Informe Consolidado de Solicitud de Aclaraciones, Rectificaciones y/o Ampliaciones Complementario al Estudio de Impacto Ambiental del Proyecto "Urbanya Etapa 1"

Nombre del Titular : Inmobiliaria Las Lilas de Pudahuel S.A.
Nombre del Representante Legal : Sergio Espejo Yaksic
Dirección : Las Urbinas 53, oficina 142, Providencia.

El presente Informe Consolidado de Solicitud de Aclaraciones, Rectificaciones o Ampliaciones al Estudio de Impacto Ambiental del proyecto "Urbanya Etapa 1", contiene las observaciones generadas en virtud de la revisión de la Adenda Complementaria.

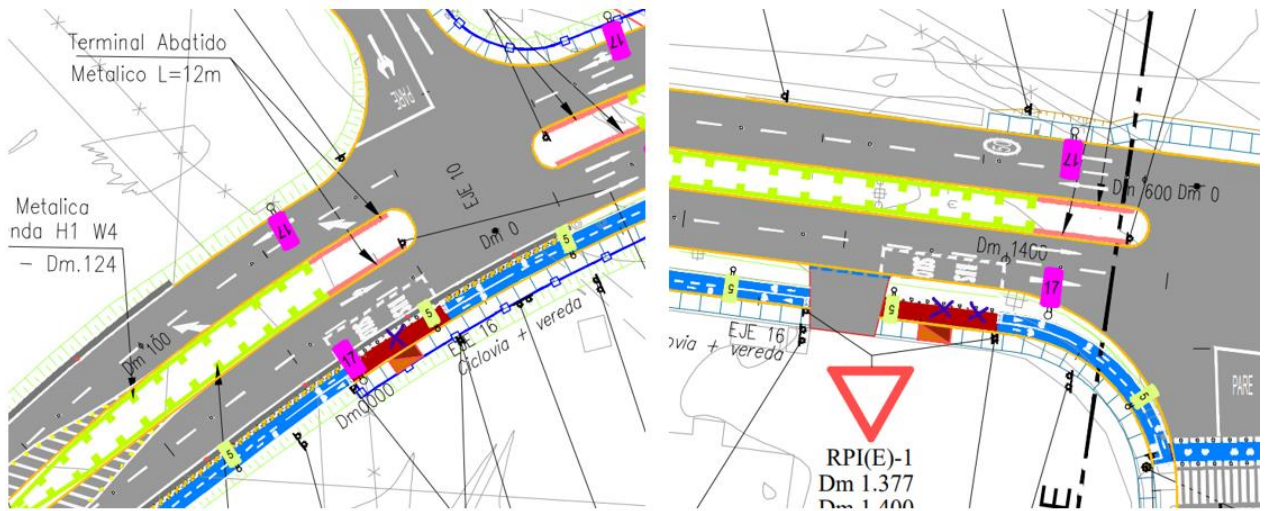
- 2.2 En relación a la respuesta 5.2 de la Adenda Complementaria en la cual el Titular señala que parte de la disposición del material de escarpado y excavado el Proyecto (específicamente 264.060 m³) serán dispuestos en *“una antigua extracción de pomacita”* y continua señalando que *“Respecto de las dimensiones año a año, no es factible señalar lo solicitado dado que se cuenta con la capacidad total del sitio de acopio, el cual se irá llenando conforme el avance de la obra, por lo que en la siguiente tabla se presentan los volúmenes de tierra de escarpe y excavaciones según año del cronograma y la capacidad reamente del sitio de acopio. Una vez alcanzado su volumen total, los excedentes serán llevados a sitio de disposición final.”* (...) *“Respecto de los permisos correspondientes que autoricen la creación de un acopio permanente, se solicitarán los permisos respectivos a la municipalidad.”* Al respecto, la Municipalidad de Pudahuel reitera la solicitud de poder cuantificar las dimensiones año a año del acopio, asegurando que serán coherentes con la cantidad de material depositada en el sector de la *“antigua extracción de pomacita”* En el mismo sentido, se solicita aclarar a que se refiere el Titular del proyecto cuando sostiene, *“Respecto de los permisos correspondientes que autorice la creación de un acopio permanente, se solicitarán los permisos respectivos a la Municipalidad “.*

Trazado de la ciclovia por delante del punto de parada

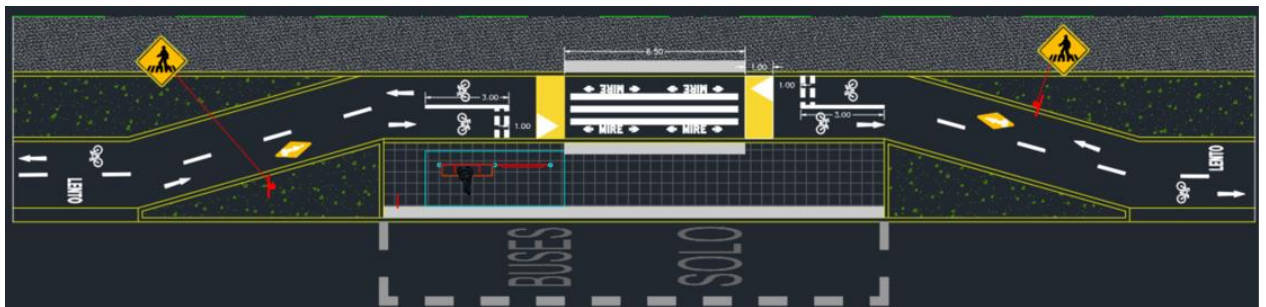
Por su parte, la solución planteada por el Titular no se recomienda, pues no diferencia las zonas para bicicletas de las destinadas a peatones.

En base a lo anterior, se solicita que, para todo punto de parada con presencia de ciclovia, se considere alguna de las opciones planteadas, de acuerdo con los siguientes esquemas:

Se recuerda al Titular que toda ciclovia proyectada, deberá cumplir con el D.S.N°102 del MTT y sus modificaciones.

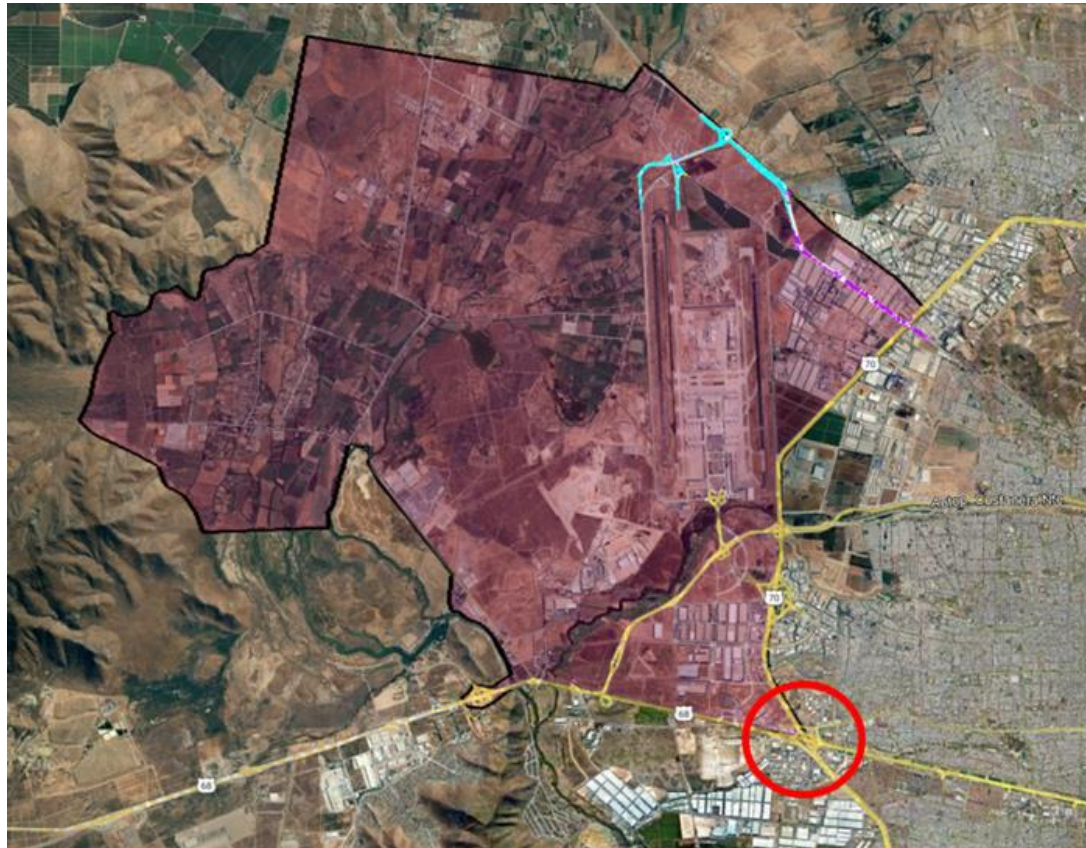
- 2.5 En relación con la respuesta 2.14 de la Adenda, se solicita al Titular complementar la respuesta incorporando al Anexo 2.4.2 (Pudahuel Poniente) de la Adenda Complementaria la especialidad de expropiaciones, que debería dar cuenta del resguardo de la faja

planificada, como también se solicita incluir en todos los planos de la Av. Pudahuel Poniente la faja de proyecto y la faja planificada.

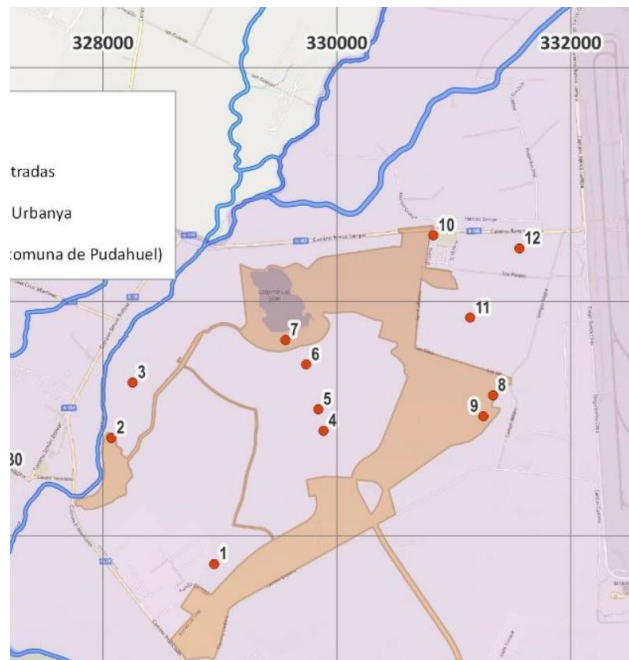
De acuerdo con lo anterior, se observa lo siguiente:

- Se señala un factor de recarga por precipitación de 39% del volumen de precipitaciones y se hace referencia a lo señalado en la respuesta 4.10.d, sin embargo, en ella se señala que *“se obtiene un caudal de infiltración de 64.6 l/s, lo que corresponde a un 20.5 % del caudal de precipitación (315.5 l/s)”*. Al respecto, se solicita aclarar y corregir, lo señalado, según corresponda.

Figura 10-4. Caudal de recarga en área donde se implementa el Proyecto Inmobiliario, en escenarios Sin y Con Proyecto, en dominio de modelo distrital

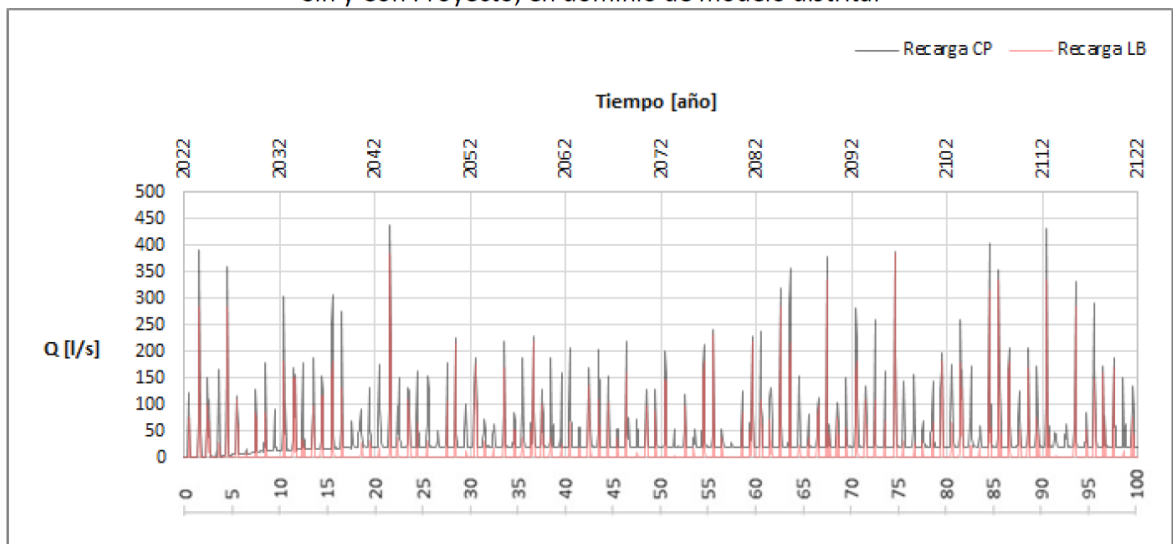
Lo descrito previamente, resulta distinto de lo que señala el Titular en su respuesta en la Adenda Complementaria. Así, se solicita al Titular justificar, aclarar y corregir, según corresponda, el planteamiento desarrollado, para el objetivo de reflejar el efecto del cambio climático en la recarga de futuro, tanto, para la condición sin proyecto y con proyecto.

De lo descrito en párrafo previo (del Titular), se considera que la proyección aleatoria de la Recarga para el futuro a partir del comportamiento histórico observado a la fecha, sin un factor de corrección o una tasa de reducción de las precipitaciones, no permite verificar las tendencias en la hidrología e hidrogeología que se observan en particular para el último tiempo (10 a 15 años) y las previsiones que se han adoptado a partir de los resultados que entregan los modelos de cambio climático, las que se consideran como conservadoras para el objetivo de la evaluación ambiental de proyectos a través del SEIA. En efecto, según se aprecia en la Figura 10-4 y Figura 10-19 (Ambas del Anexo 6.1 de la Adenda Complementaria), la serie de Recarga (línea verde), muestra un incremento y luego una fluctuación que se repite, sin tendencia, distinto de lo previsto.

Figura 10-19 Variación de flujo marginal balance hídrico, escenario B_CC (promedio anuales)

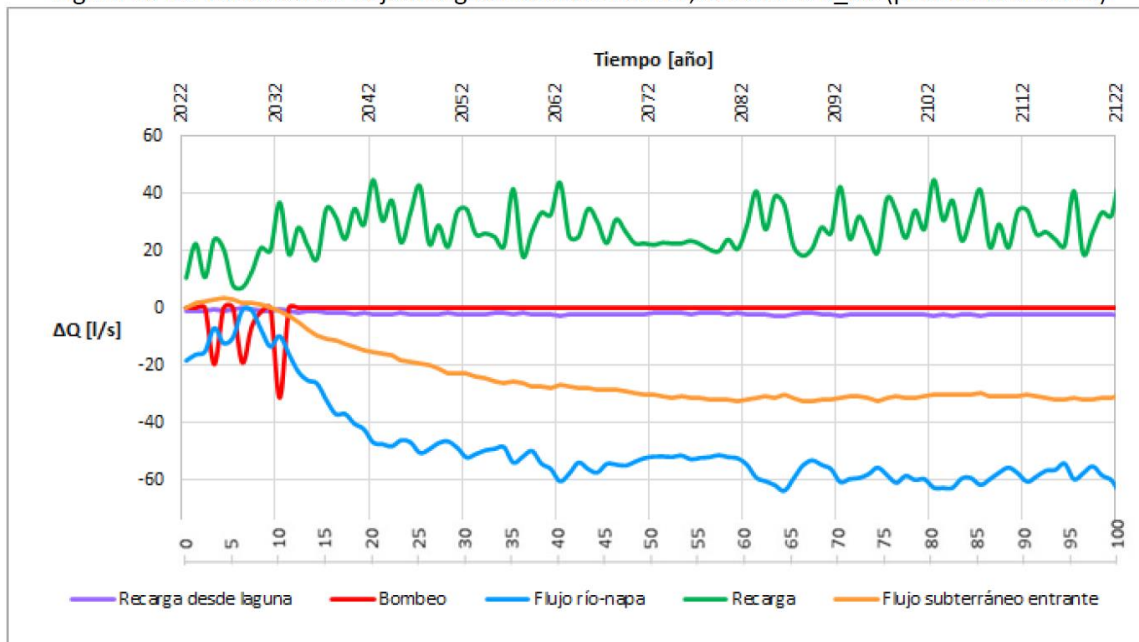
Por otro lado, se considera muy importante que el Titular aclare y justifique los supuestos que contempla su “modelo hidrogeológico conceptual”, para la componente recarga, por cuanto en las conclusiones del mismo documento, señala lo siguiente:

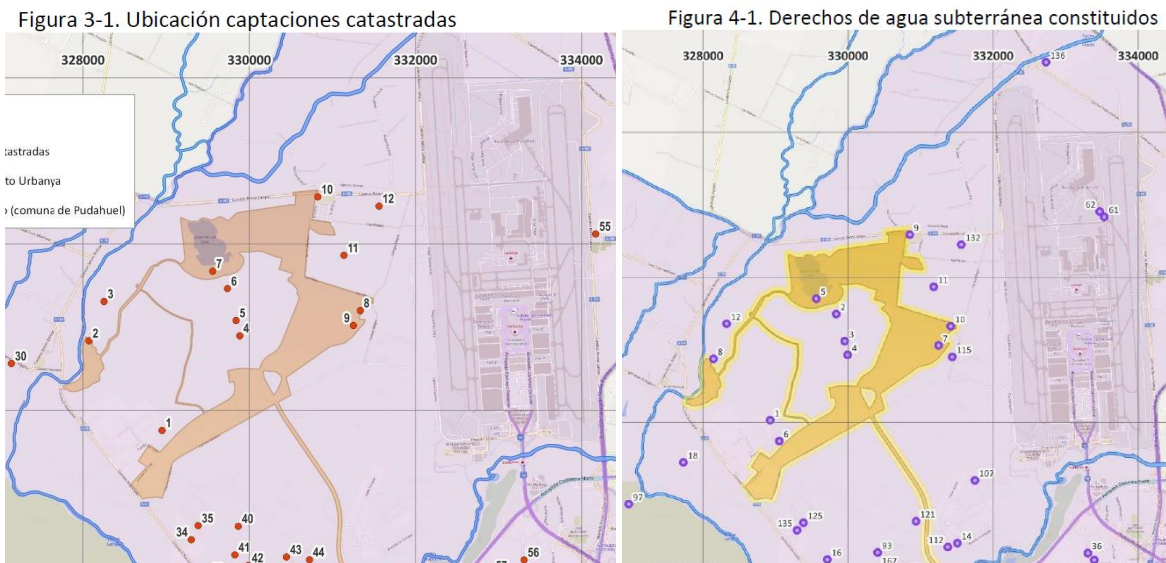
(Apéndice 2), respecto de la misma área, sin embargo, se advierte que, dichos registros (entiéndase Apéndice 1 y Apéndice 2), los que se consideran como antecedentes fundamentales para conformar las bases del conocimiento hidrogeológico de la zona de interés, resultan incoherentes e inconsistentes, lo que dificulta validar el planteamiento desarrollado. En efecto, se advierte, por ejemplo, lo siguiente:

Las captaciones 1 a 12 del Catastro de Captaciones, están asociadas fundamentalmente al Titular del proyecto y son las que se ubican en la zona de emplazamiento del proyecto (las más cercanas). Por su parte, en la figura 4-1 del Anexo 6.1 de la Adenda Complementaria se identifican las obras de captación de aguas subterráneas (entiéndase pozos, norias, otras) con DAA subterráneas, donde, también, es posible identificar los pozos más cercanos a la zona de emplazamiento del proyecto, sin embargo, se proyectan y se identifican de forma distinta a lo primero, según se muestra en la siguiente figura:

cuya proyección, según se advierte, además, en planos del mismo expediente, se ubica en un lugar muy distinto del que se señala en la Figura 4-1. De acuerdo con ello, se requiere al titular verificar y corregir, según corresponda, la correcta definición de la ubicación de dicho pozo y su proyección respecto del Datum WGS84.

Figura 5-1. Captaciones de aguas subterráneas en el área de estudio con pruebas de bombeo

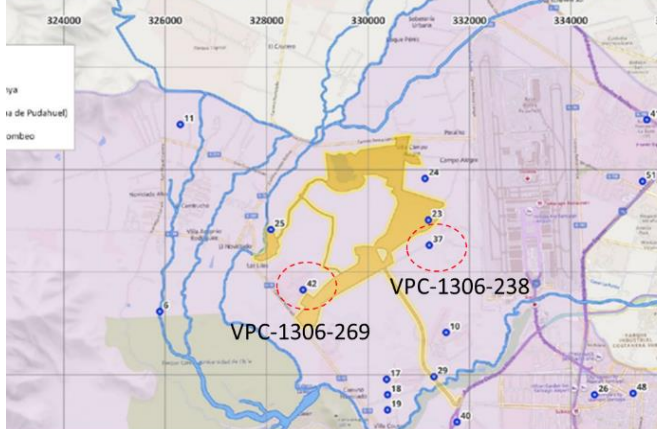
OCTUBRE 2024 (Anexo 6.1 de la Adenda Complementaria), se muestran los pozos con antecedentes de pruebas de bombeo, considerados en la recopilación y análisis de antecedentes. Los pozos 37 y 42, por mencionar algunos, resultan distintos de los que se muestran en las Figuras 3-1 y 4-1, del mismo documento. Por su parte, los antecedentes relativos a las pruebas de bombeo se describen en el Apéndice 3. Revisados los antecedentes del pozo 37 y 42, estos corresponden con los expedientes administrativos de la DGA identificados como VPC-1306-238 y VPC-1306-269, respectivamente, a partir de lo cual es posible establecer la ubicación de dichos pozos, lo que resulta muy distinto de lo que se muestra en la Figura 5-1, según se aprecia en la siguiente figura:

De acuerdo con lo observado, se requiere al titular verificar y corregir, según corresponda, la correcta definición de la ubicación de dichos pozos y su proyección respecto del Datum WGS84.

Ref.: a). Figura 5-4 del Anexo 6.1 de la Adenda Complementaria. Plano de isofreáticas del área de estudio (agosto 2019).

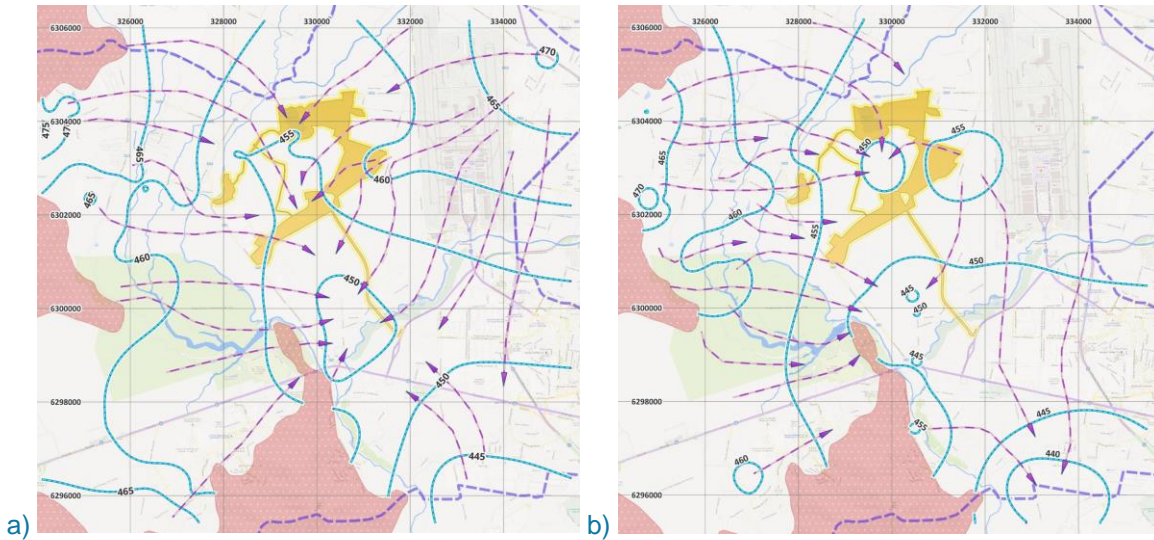
- vii. Planos de isofreáticas en las Figuras 5-4 y 5-5 del Anexo 6.1 de la Adenda Complementaria.

Los planos de isofreáticas, que describen las Figuras 5-4 y 5-5, del documento ESTUDIO HIDROGEOLOGICO ACTUALIZADO, PROYECTO URBANYA ETAPA 1, INMOBILIARIA LAS LILAS, Informe revisión N°3, OCTUBRE 2024, presentan errores conceptuales. Las figuras muestran que las curvas de isonivel freático y las líneas de flujo se enfrentan transversalmente y atraviesan a las formaciones o estructuras geológicas principales que constituyen los límites del dominio hidrogeológico conformado por los depósitos sedimentarios que se encuentran en la zona de estudio. Así, también, se muestran líneas de flujo desde una isolínea de menor nivel hacia una de mayor nivel (ver Figura a) a continuación).

Figura 7-14. Plano de isofreáticas y líneas de flujo (octubre 2023).

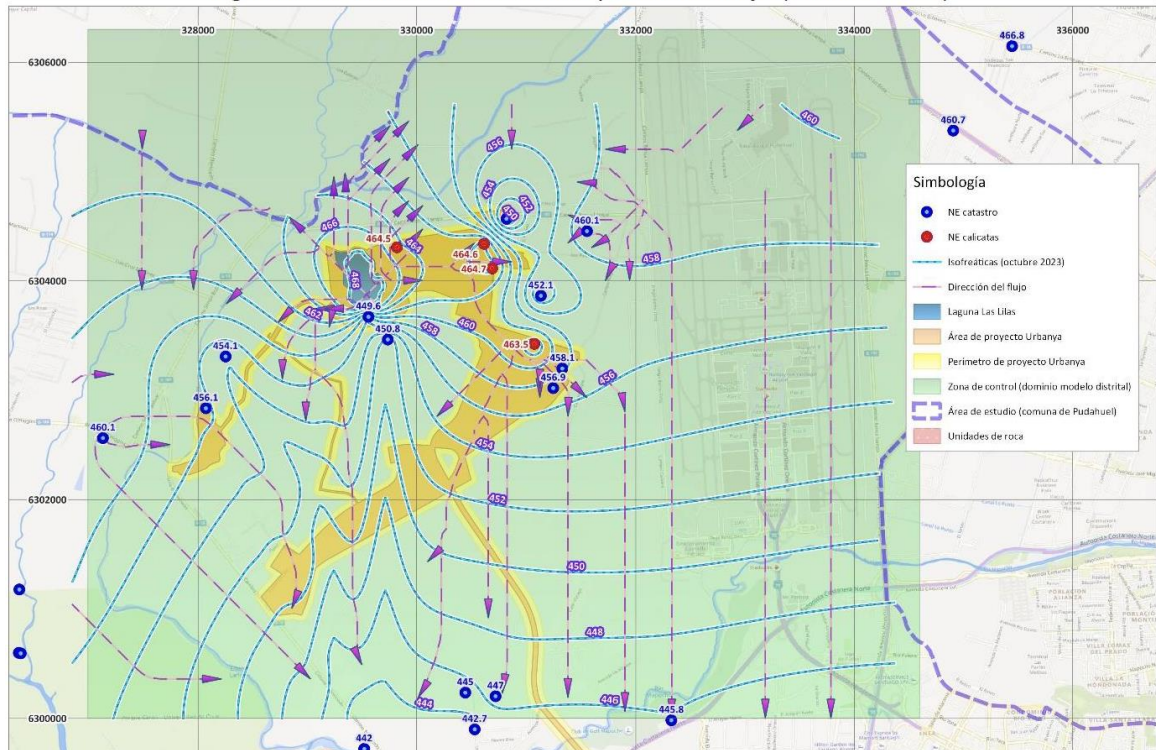
A través de la Figura 7-14. Plano de isofreáticas y líneas de flujo (octubre 2023), el titular describe la situación de los niveles del acuífero y líneas de flujo asociadas más reciente.

Lo que describe la Figura 7-14 del Anexo 6.1 de la Adenda Complementaria, resulta distinto de lo que muestran las Figuras 5-4 y 5-5 del Anexo 6.1 de la Adenda Complementaria, respecto de las cuales también se sostienen diversas observaciones, considerando, además, que se han identificado errores en la ubicación de algunos de los pozos que se presentan en las Figuras 3-1 y 4-1 del Anexo 6.1 de la Adenda Complementaria (Apéndices 1 y 2).

Téngase presente que, para el trazado de las isolíneas de nivel freático, hacia el norte de la Laguna no existen puntos de observación con mediciones o datos (no se presenta información), que permitan corregir la previsión de un flujo subterráneo en sentido norte. Por su parte, hacia el sur, el titular ha considerado lo observado a través de las calicatas, desestimando, los niveles observados en pozos ubicados muy próximos a la misma, y que resultan consistentes con el mapa piezométrico elaborado por el titular para septiembre de 2022.

Figura 7-44. Ubicación extracciones de agua en zona de control

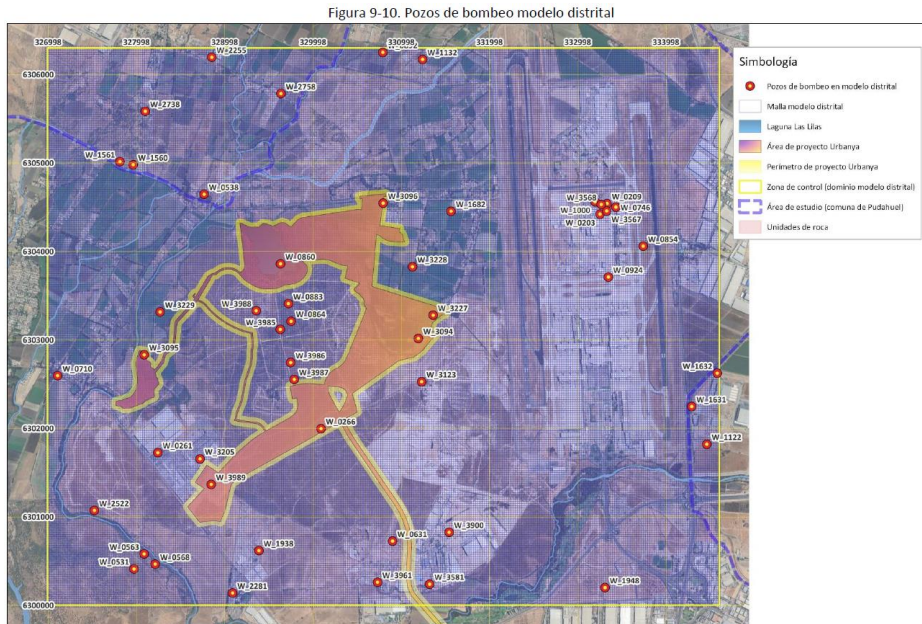
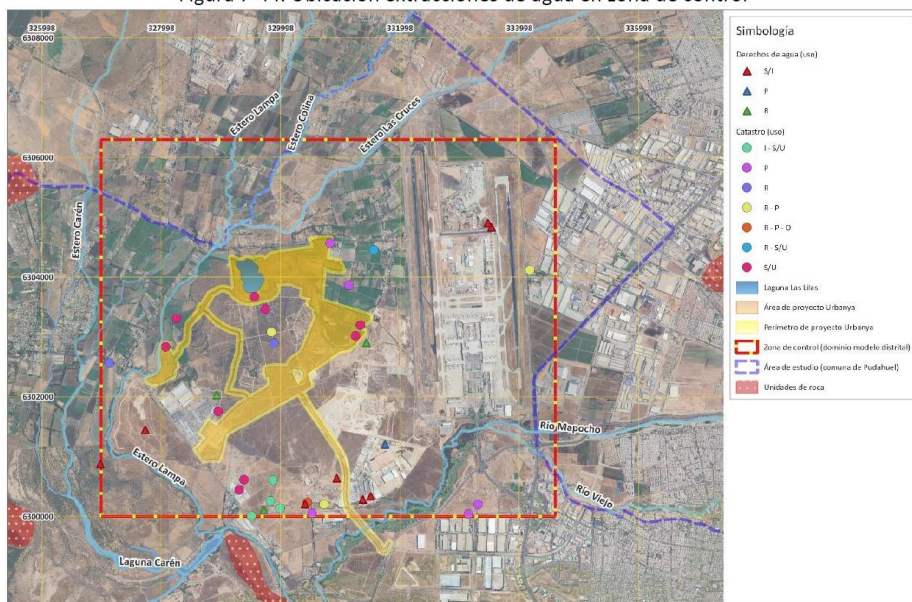
Los pozos de bombeo del modelo distrital que se muestran en la Figura 9-10, son distintos en identificación (nombre o código), cantidad (número de pozos) y ubicación (proyección) de los que se identifican en el catastro de pozos (Apéndice 1), los pozos con derechos de aprovechamiento de aguas (Apéndice 2) y los 38 pozos que se identifican en el capítulo 7.7.1 Derechos y extracciones de agua subterránea, del mismo documento (Figura 7-44).

Llama la atención, por ejemplo, el número y la ubicación de los pozos en el área del aeropuerto internacional (8 pozos), el pozo ubicado sobre el área de la Laguna Las Lilas (W_0860) y los 6 pozos ubicados inmediatamente al sur de la misma laguna. De acuerdo con lo anterior, se solicita al titular justificar, aclarar y corregir, según corresponda, el planteamiento desarrollado.
